COMMISSION ROYALE DES MONUMENTS ET DES SITES  
KONINKLIJKE COMMISSIE VOOR MONUMENTEN EN LANDSCHAPPEN

**Objet : ANDERLECHT. Rue Docteur Docteur Kuborn, 6 à 8 et 10 (arch. F. Seroen, 1903-1910).**

**Demande de permis unique portant la démolition d'un garage et la construction d'un bâtiment à rue de R+4 / R+5 et un immeuble en intérieur d'îlot de R+1 / R+3 avec un parking souterrain de 81 places et trois abris vélos en intérieur d'îlot, en partie sur le site classé de l'école des Vétérinaires, en vue d'y aménager 87 logements, des surfaces de bureaux et d'équipements.**

**Avis conforme de la CRMS**

Documents extraits du dossier de demande annotés par la CRMS comparant le permis 2018 et la demande telle que modifiée avec (en rouge) l'indication de la limite du site classé. Cette indication est approximative dans la mesure où elle a été reproduite sur des documents pdf du dossier.

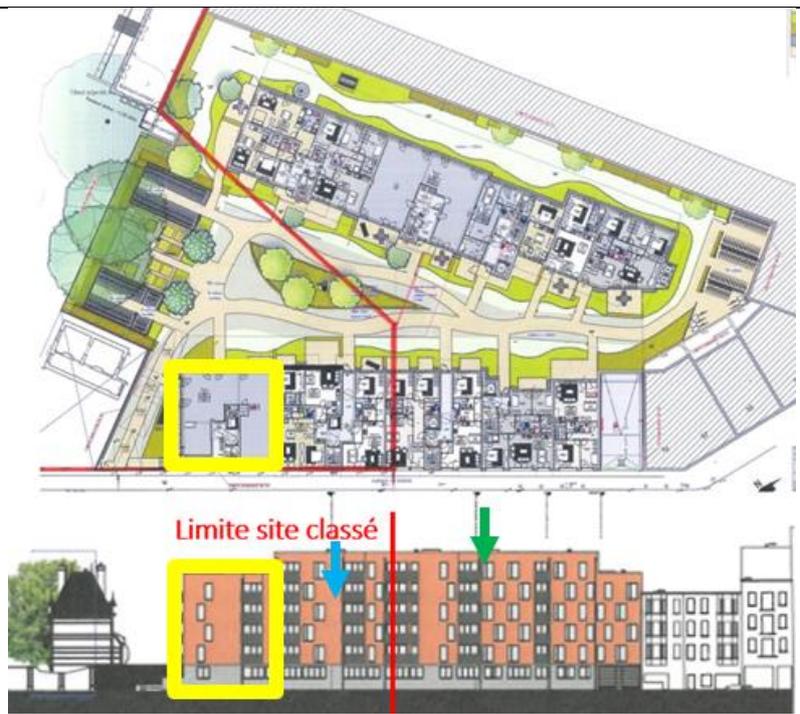
Par contre, les conditions 3, 5, 6 et 8 ont donné lieu à des ajustements à la marge du projet qui ne satisfont pas du tout la CRMS sur le plan patrimonial. Pourtant, depuis juin 2017 et dans tous les avis suivants (voir historique des avis), la CRMS insiste sur le respect du site classé comme paramètre indispensable du développement immobilier. Elle demande de préserver la lisibilité et l'autonomie urbanistique, architecturale et paysagère du site classé et de renoncer à des constructions imposantes et pénalisantes pour la lisibilité des bâtiments et du jardin de l'Ecole vétérinaire classé. Elle demande que le projet s'accompagne d'un réel plan paysager global de qualité qui assure d'une part le maintien du lien et de l'appartenance de la Maison du Répétiteur avec l'ensemble du site classé mais également une intégration douce et à échelle raisonnable du nouveau projet dans son environnement bâti immédiat. La nouvelle proposition reste – et c'est une constante depuis le démarrage du projet - motivée par une densité de programme, qui induit des gabarits et des implantations incompatibles avec la valeur et le contexte remarquable du site classé. Le projet demeure trop invasif par rapport au site.

La CRMS regrette que ses demandes, pourtant plusieurs fois exprimées, ne soient toujours pas rencontrées. Puisqu'il en est ainsi, elle a décidé de fixer les limites admissibles d'un point de vue patrimonial, pour garantir un développement immobilier ne portant pas atteinte au site classé et précise son avis de la manière suivante (ci-après, l'ordre des conditions est modifié pour faciliter la compréhension des points) :

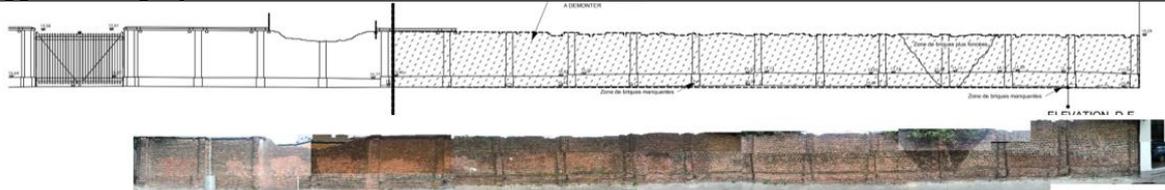
**Pour rencontrer la condition 3, la CRMS demande de :**

- renoncer - au minimum - à construire la partie gauche de l'immeuble I identifiée par la CRMS dans le cadre jaune ci-dessous,
- supprimer deux niveaux sur les immeubles subsistants dans le site classé (flèche bleue) ;
- réduire les gabarits hors site classé (flèche verte) pour ne pas avoir une césure abrupte entre les gabarits à réduire de deux niveaux dans le site classé (flèche bleue) et la suite de l'enfilade de façade (hors site classé) ;
- planter entre la maison du répétiteur classée et le bâtiment I (au droit du carré jaune) un arbre de 1ère grandeur pour former une transition de verdure entre le site des vétérinaires et celui du projet immobilier

- *renoncer - au minimum - à construire la partie gauche de l'immeuble I identifiée par la CRMS dans le cadre jaune dans le corps de l'avis ;*
- *supprimer deux niveaux sur les immeubles subsistants dans le site classé (flèche bleue dans le corps de l'avis) ;*

- *réduire les gabarits hors site classé (flèche verte dans le corps de l'avis) pour ne pas avoir une césure abrupte entre les gabarits à réduire de deux niveaux dans le site classé (flèche bleue) et la suite de l'enfilade de façade (hors site classé) ;*

- *planter entre la maison du répétiteur classée et le bâtiment I (au droit du carré jaune dans le corps de l'avis) un arbre de 1<sup>ère</sup> grandeur pour former une transition de verdure entre le site des vétérinaires et celui du projet immobilier ;*

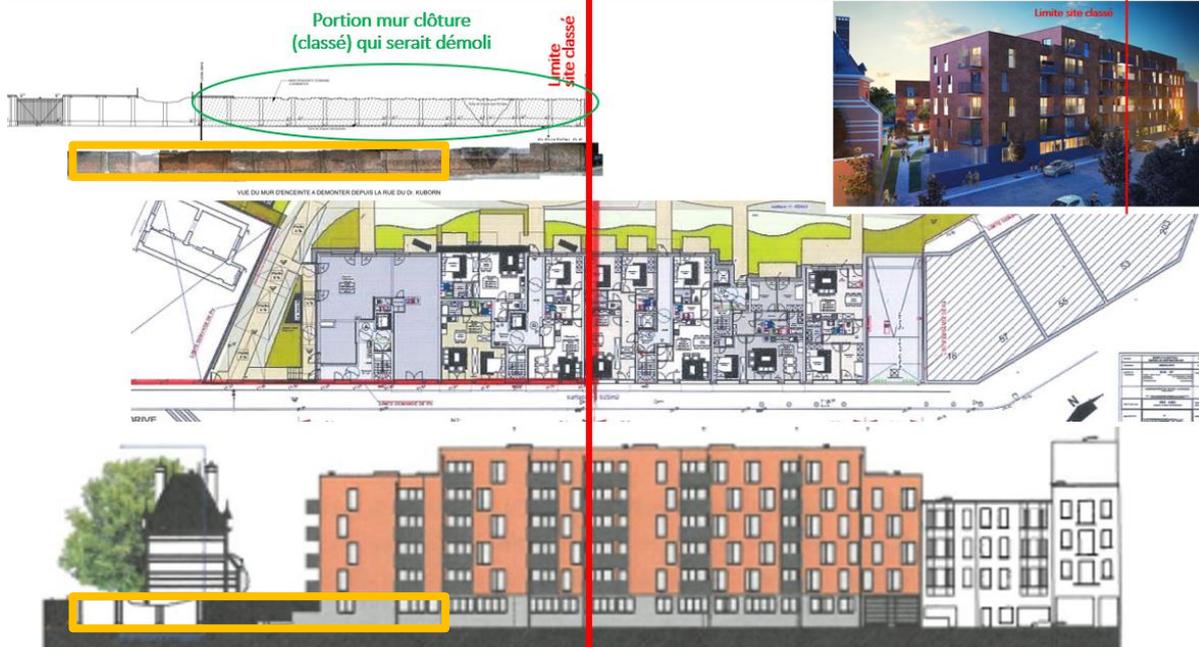
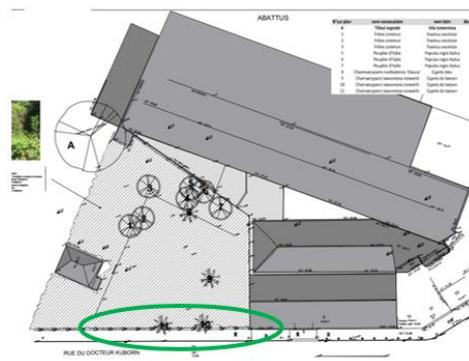
**La nouvelle proposition reste inacceptable en ce qui concerne la portion du mur de clôture à démolir (en vert ci-dessus) inchangée par rapport au dernier projet. Il s'agit d'une part importante d'un mur ancien (en maçonnerie de briques y compris le soubassement et couverture en pierre bleue) qui ceinture le site classé, et qui est parfaitement en accord avec sa typologie. Pour rencontrer la condition 8, la CRMS demande de maintenir et restaurer (voire reconstruire à l'identique - si l'état sanitaire l'impose) au minimum la portion de mur identifiée par ses soins en orange ci-dessus, ce qui correspond à la conservation (voire reconstruction) de 8 travées minimum de la portion actuellement vouée à la démolition. Ainsi, la demande d'assurer l'appartenance de la Maison du Répétiteur avec l'ensemble du site classé mais également une intégration douce et à échelle raisonnable du nouveau projet dans son environnement bâti immédiat peut être rencontrée. L'intégration d'une grille, dans la typologie de celle du site classé, est permise si l'accès pompier le requiert. Ce point peut être vu avec la DPC. Hors périmètre, une partie du mur a déjà été démolie. La CRMS s'interroge sur la régularité de ces travaux ?**

- *maintenir et restaurer (voire reconstruire à l'identique - si l'état sanitaire l'impose) au minimum la portion de mur identifiée par en orange dans le corps de l'avis, ce qui correspond à la conservation (voire reconstruction) de 8 travées minimum de la portion vouée à la démolition dans la demande ;*

Documents extraits du dossier de demande annotés par la CRMS avec (en rouge) l'indication de la limite du site classé. Cette indication est approximative dans la mesure où elle a été reproduite sur des documents pdf du dossier.

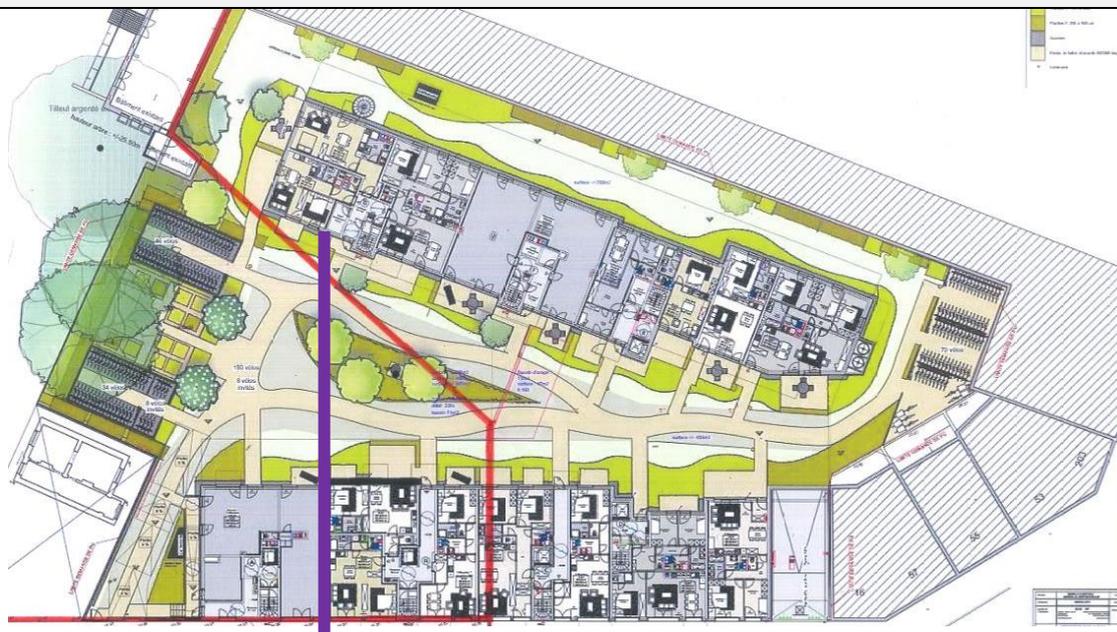
La CRMS estime que la condition 2 est rencontrée par la plantation d'une masse végétale formée d'un bouquet d'arbres au 'nord' de la maison du répétiteur. Par contre, le plan paysager général proposé ne garantit toujours pas l'appartenance de la Maison du Répétiteur au site classé mais, au contraire, s'impose sans transition dans son nouveau concept directement à l'arrière (est) et à côté (nord) de la maison du répétiteur. Ceci crée une forme de frontière nette sur le pourtour immédiat de la maison du répétiteur qui se retrouve comme « encagée » dans le nouveau développement, ce qui est d'autant plus grave que les 4 façades de la maison du répétiteur sont architecturalement ouvragées et que celle qui s'ouvre vers le bâtiment I est dotée d'ouvertures. Il va de soi que ceci ne constitue pas une intégration douce et à échelle raisonnable du nouveau projet dans son environnement bâti immédiat. Par conséquent, pour rencontrer les conditions 5 et 6, la CRMS demande que

- tout l'aménagement paysager à gauche de la ligne mauve ci-dessus (qui correspond à la portion minimum de mur à conserver) s'organise en continuité et harmonie avec le concept et la modénature de celui du site classé

- en incluant la plantation entre la maison du répétiteur classée et le bâtiment I d'un arbre de 1ère grandeur pour former une transition de verdure entre le site des vétérinaires et celui du projet immobilier ;

- en préservant les arbres, sujets et massifs végétaux qui participaient à la composition paysagère du site des Vétérinaires (l'inventaire des sujets à préserver/abattre doit être soumis à la DPC pour approbation) ;

- l'ensemble de cette zone ci-dessus mentionnée sera perméable à l'eau pour respecter le caractère naturel et paysager du site ;
- opter pour une voie pompiers végétalisée dans le site classé, si elle s'y maintient ;

- *organiser l'aménagement paysager à gauche de la ligne mauve dans le corps de l'avis (qui correspond à la portion minimum de mur à conserver) en continuité et harmonie avec le concept et la typologie paysagère de l'aménagement du site classé, en préservant les arbres, sujets et massifs végétaux qui participaient à la composition paysagère du site des Vétérinaires (l'inventaire des sujets à préserver/abattre doit être soumis à la DPC pour approbation) ;*

- *garantir que l'ensemble de cette zone (à gauche de la ligne mauve) sera perméable à l'eau pour respecter le caractère naturel et paysager de cette partie du site ;*

- *opter pour une voie pompiers végétalisée dans le site classé ;*
- *l'installation et l'organisation du chantier devra s'organiser, en accord avec la DPC, dans le plus grand respect du site classé et de sa végétation : la zone de chantier principale pour les nouvelles constructions (locaux entreprise, grues, conteneurs, [dé]chargements camions etc) devra s'organiser en dehors de la partie classée.*
